| | **5/7.8.1 – REVIZIJA PROJEKTA INFORMACIONO-KOMUNIKACIONOG SISTEMA-SISTEM OZVUČENJA** |
| **Objekat:** | Pruga Beograd - Subotica državna granica (Kelebija), DEONICA PRUGE NOVI SAD - SUBOTICA - DRŽAVNA GRANICA (KELEBIJA), u Novom Sadu, Kisaču, Stepanovićevu, Zmajevu, Vrbasu, Lovćencu, Malom Iđošu, Bačkoj Topoli, Žedniku, Naumovićevu i Subotici , K.O. Novi Sad I, K.O. Novi Sad IV, K.O. Kisač, K.O. Rumenka, K.O. Stepanovićevo , K.O. Čenej, K.O. Bačko Dobro Polje, K.O. Vrbas, K.O. Vrbas - grad, K.O. Zmajevo , K.O. Kucura, K.O. Lovćenac, K.O. Mali Iđoš, K.O. Feketić, K.O. Bačka Topola , K.O. Bačka Topola - Grad, K.O. Mali Beograd, K.O. Bikovo, K.O. Donji Grad, K.O. Žednik , K.O. Novi Grad, K.O. Palić, K.O. Stari Grad, na katastarskim parcelama prema spisku priloženom u Glavnoj svesci |
| **Vrsta tehničke dokumentacije:** | PZI Projekat za izvođenje |
| **Oznaka i naziv dela projekta:** | **5/7.8 – Revizija projekta informaciono-komunikacionih sistema – sistem ozvučenja, lokacija Stepanovićevo** |

Naziv crteža:
LOKACIJA STEPANOVIĆEVO
Situacija - Planirani sistem razglasa na peronima

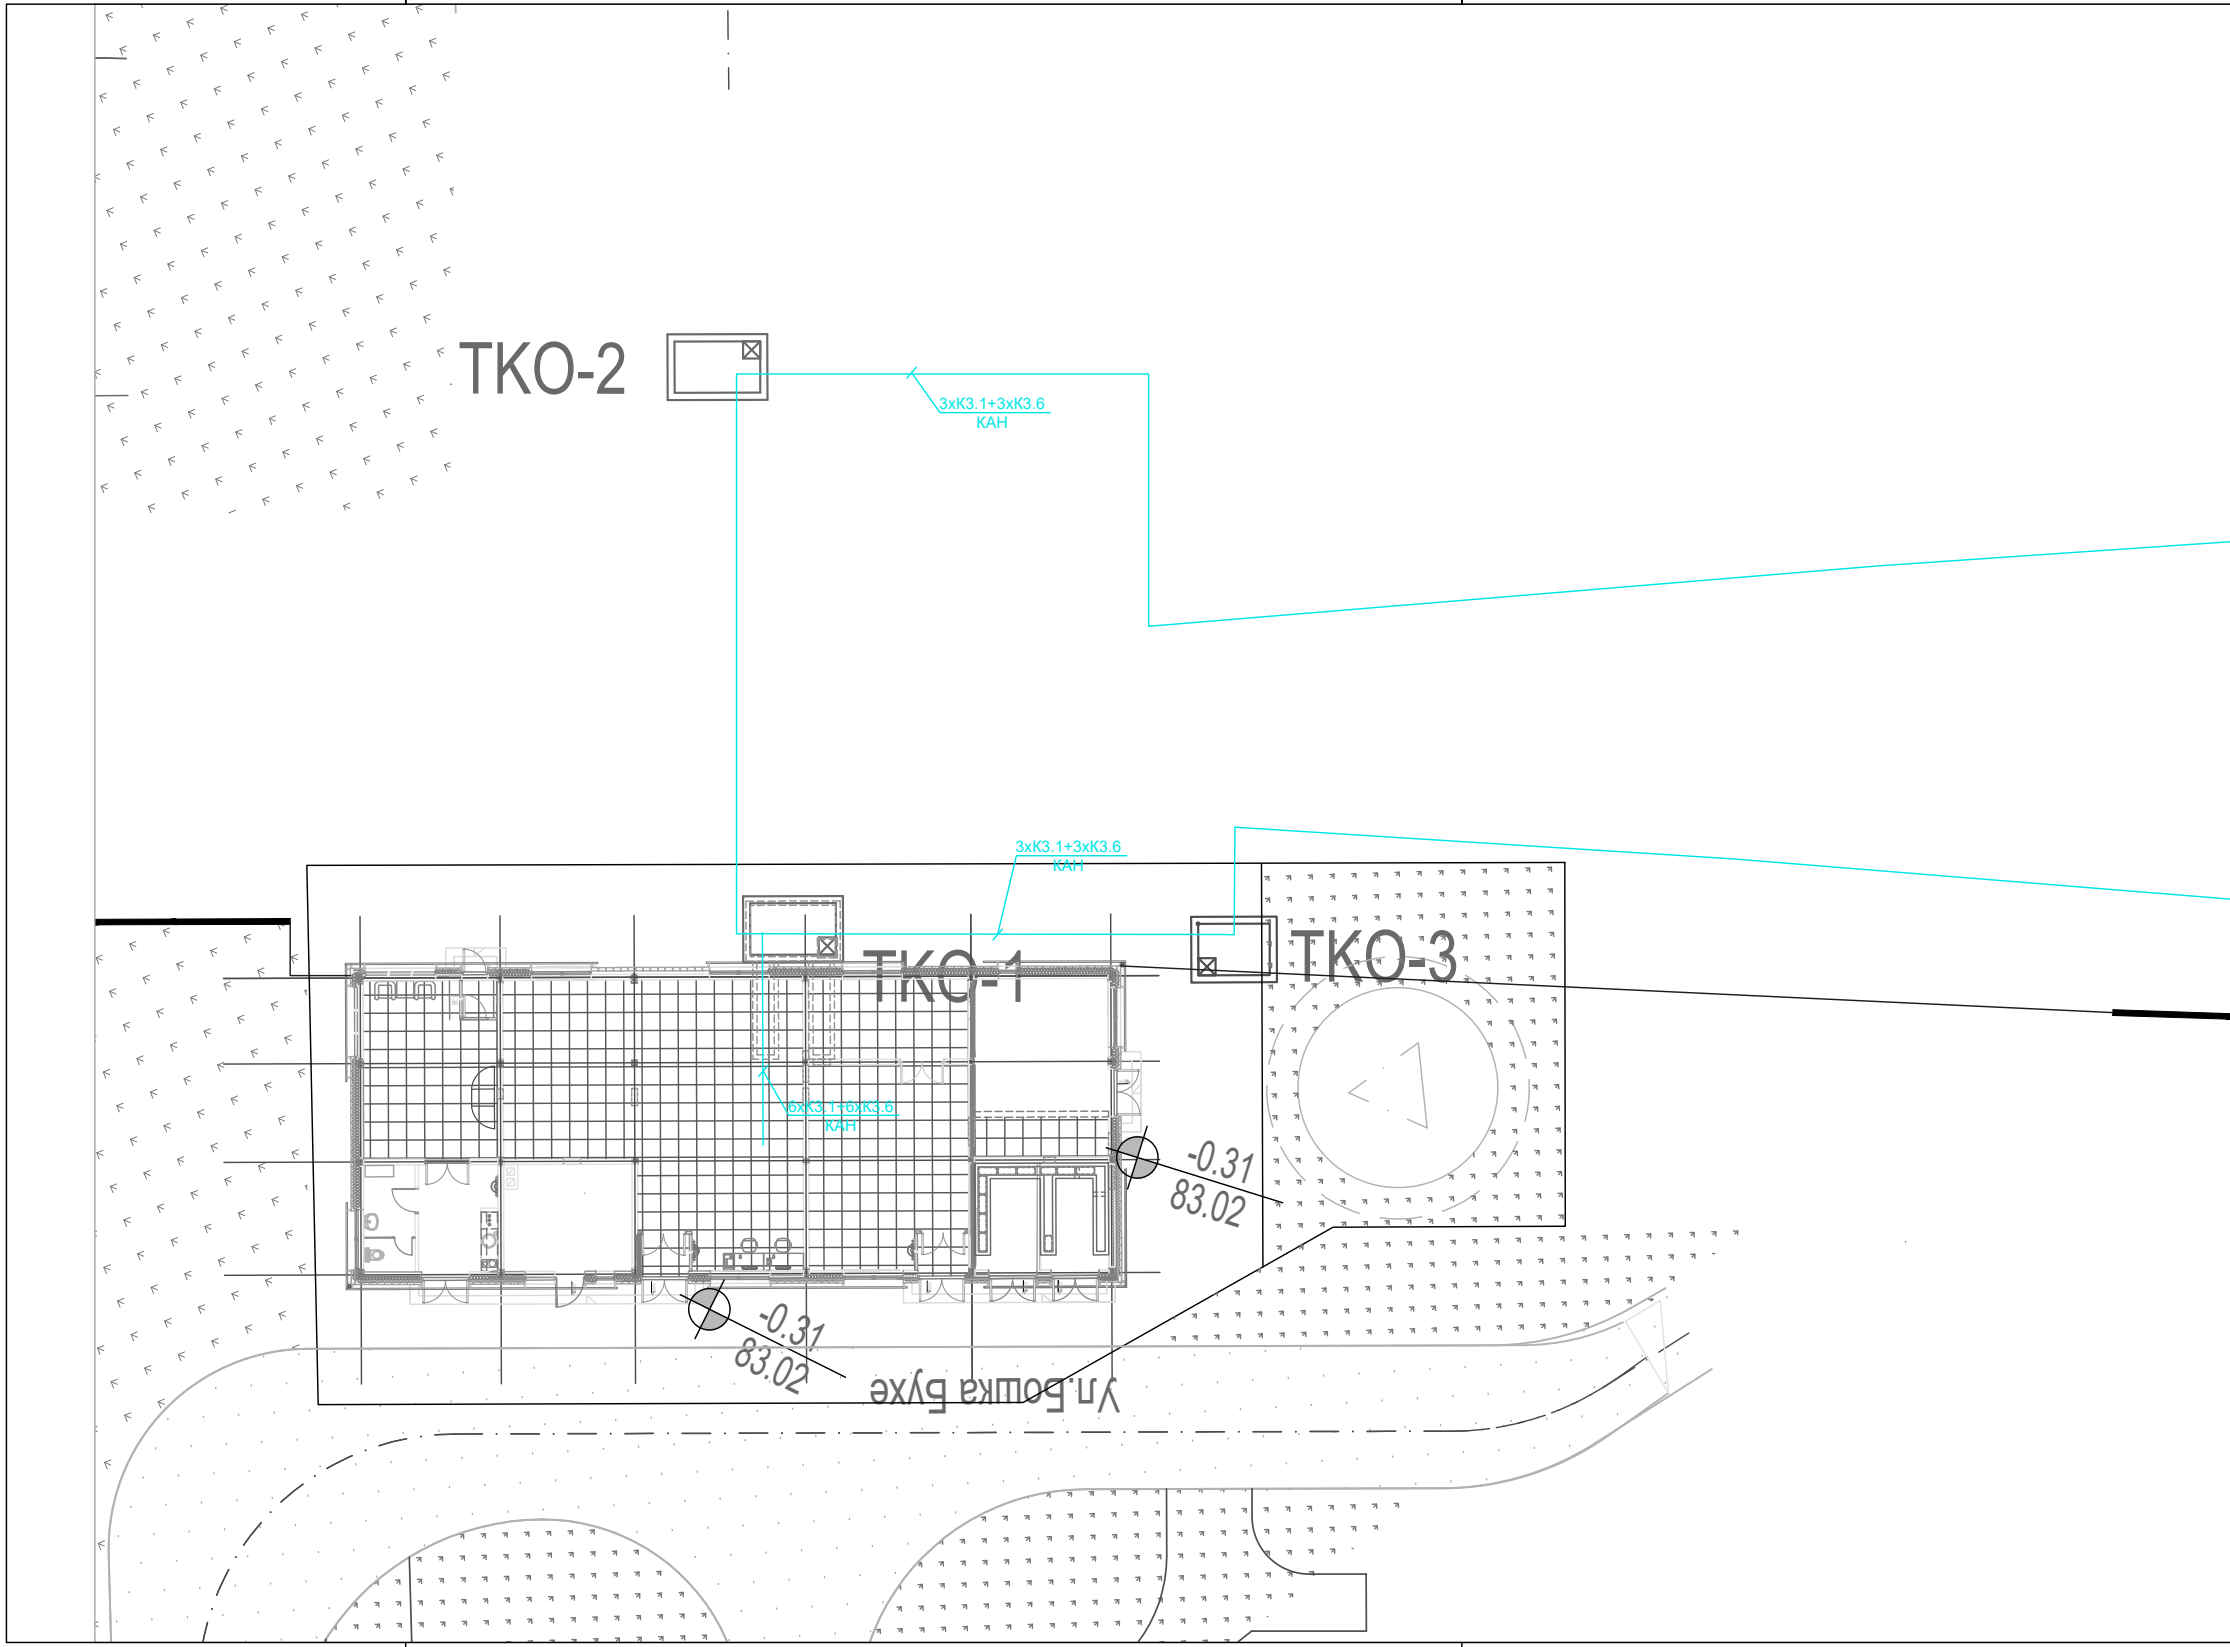
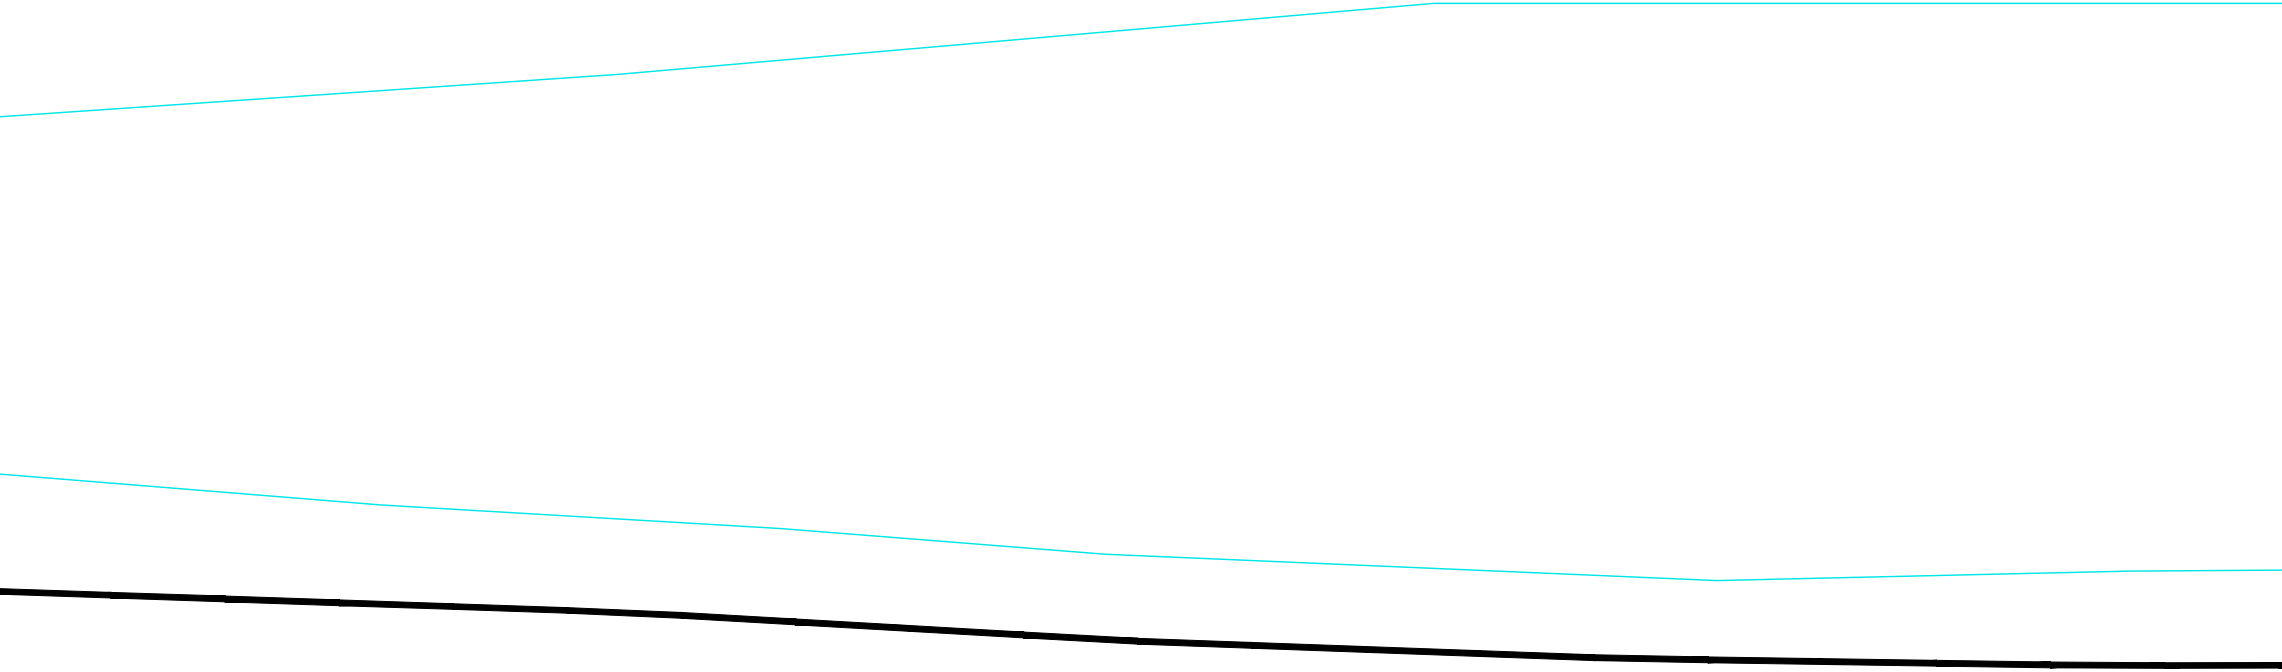
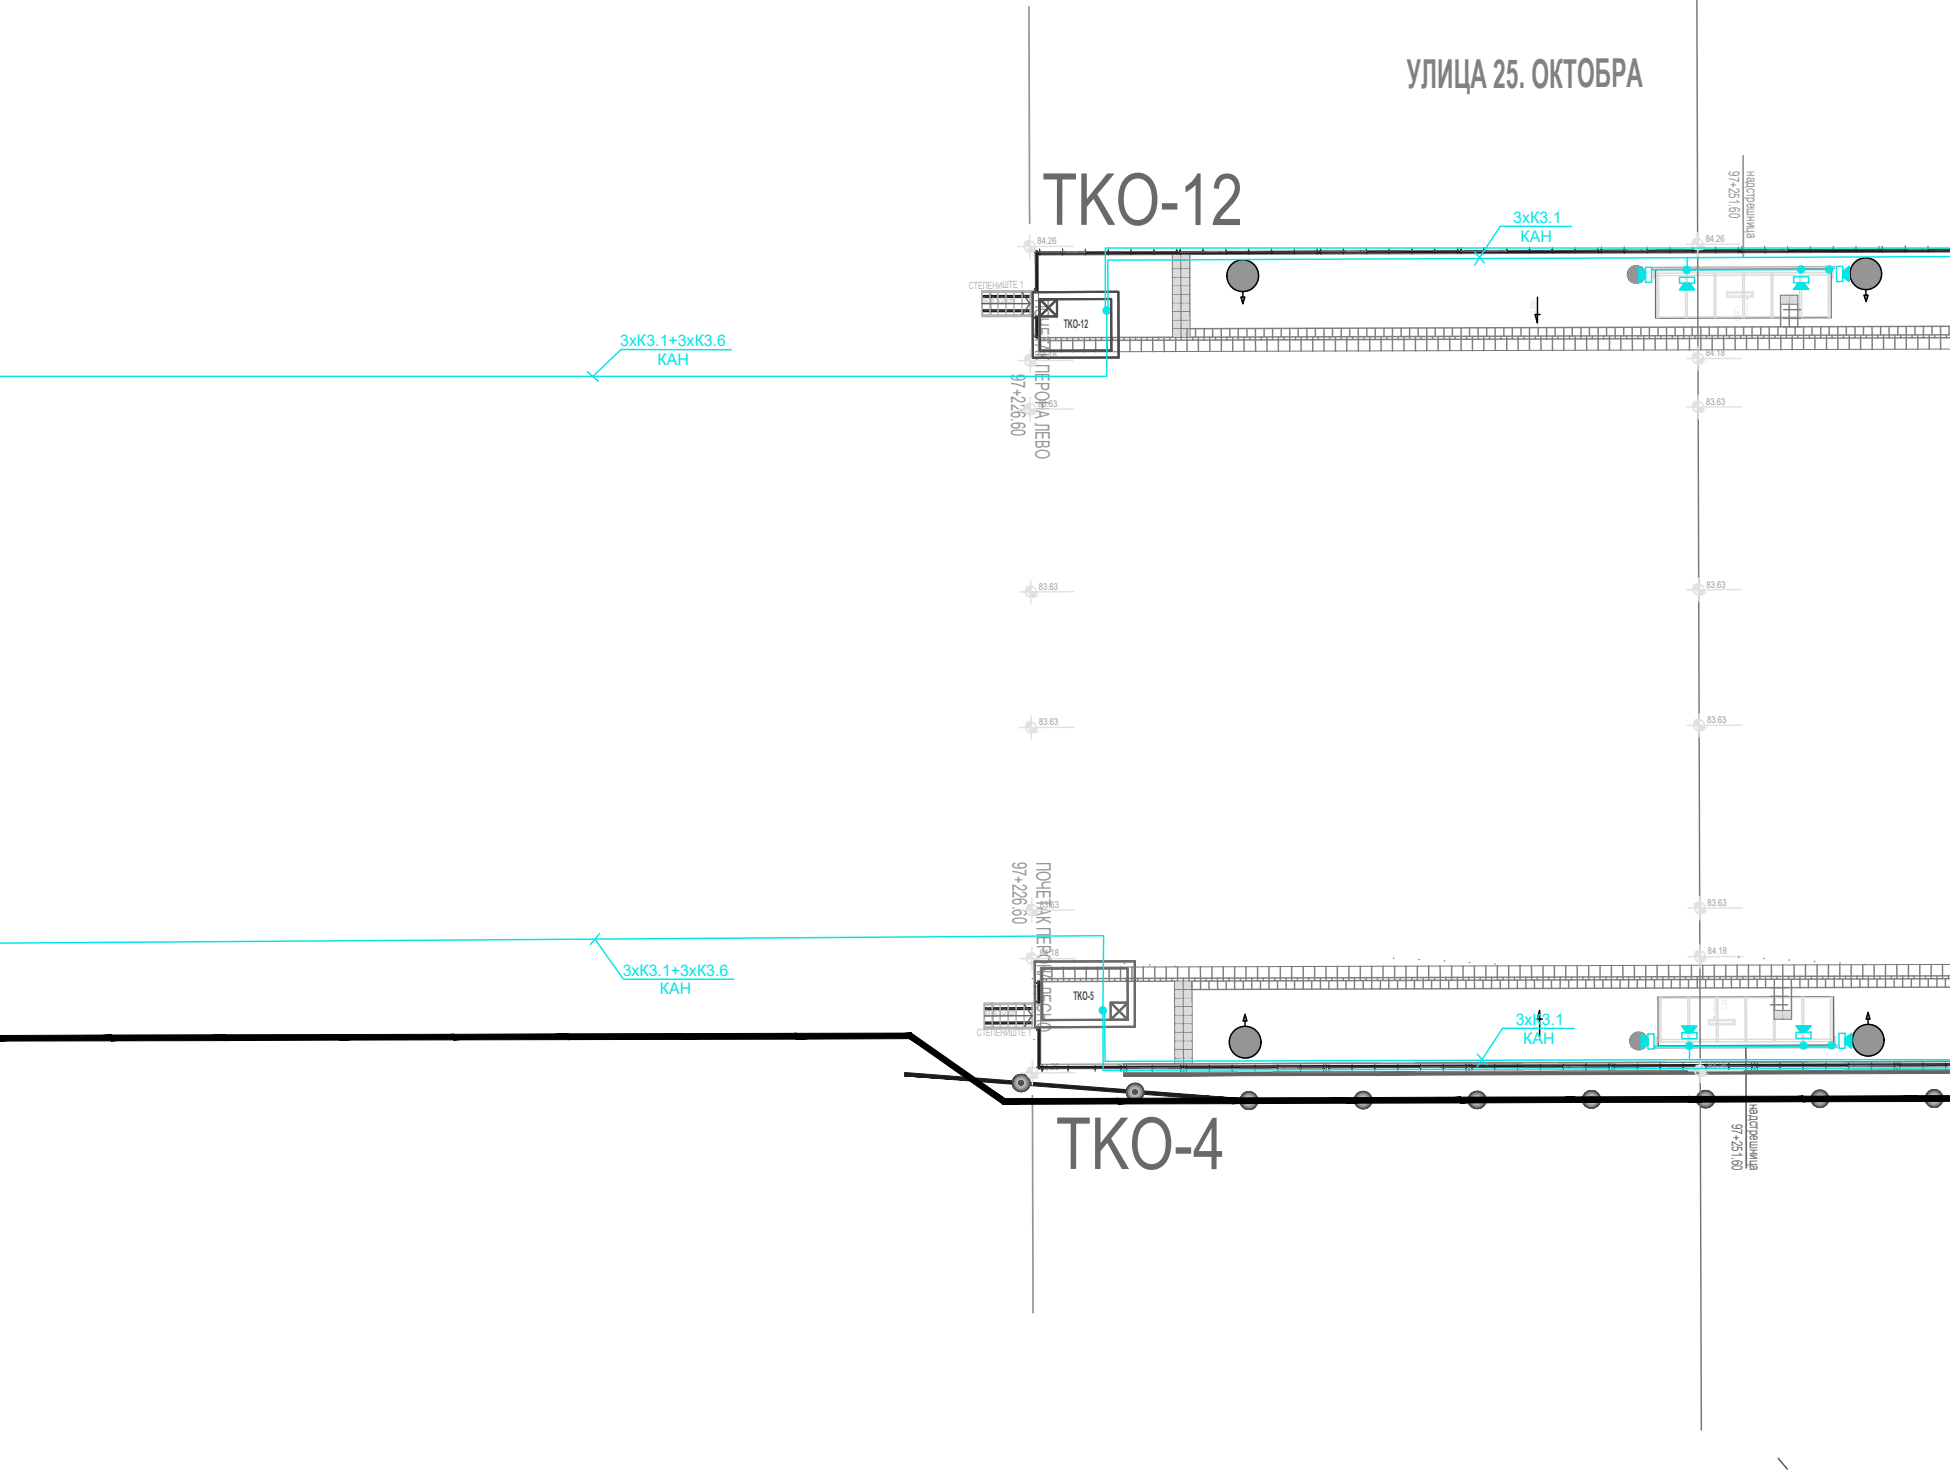
- Sve zvučnike tipa Bosch LBC 3210 postavljene horizontalno ispod nadstrešnice „kućica“ na peronima demontirati ili isključiti sa dovod signala. Ukupno na objektu ima 12 postavljenih „kućica“, odnosno potrebno je demontirati 12 zvučnika tipa Bosch LBC 3210.

- Sve zvučnike koji su postavljeni na stubovima „kućica“ sa spoljne strane, okrenuti ka peronima i podesiti tako da rade u režimu pojačanja 0 dB (60 W).

- Sve zvučnike postavljene sa unutrašnjih strana „kućica“, na stubovima podesiti tako da rade u režimu pojačanja -6 dB (15 W).
- Ostaviti postojeća podešavanja digitalne obrade signala u sistemu za ozvučavanje i obaveštavanje (high pass filter sa početnom frekvencijom od 330 Hz i karakteristikom uspona od 12 dB/oktavi i low pass filter sa frekvencijom odsecanja na 6800 Hz i karakteristikom opadanja od 12 dB/oktavi).

Na crtežu 01 u u grafičkom prilogu data je dispozicija zvučnika na peronima železničke stanice u novoprojektovanom stanju. Na crtežu 02 u grafičkom prilogu je data jednopolna šema sistema razglasa na lokaciji Stepanovićevo u novoprojektovanom stanju.
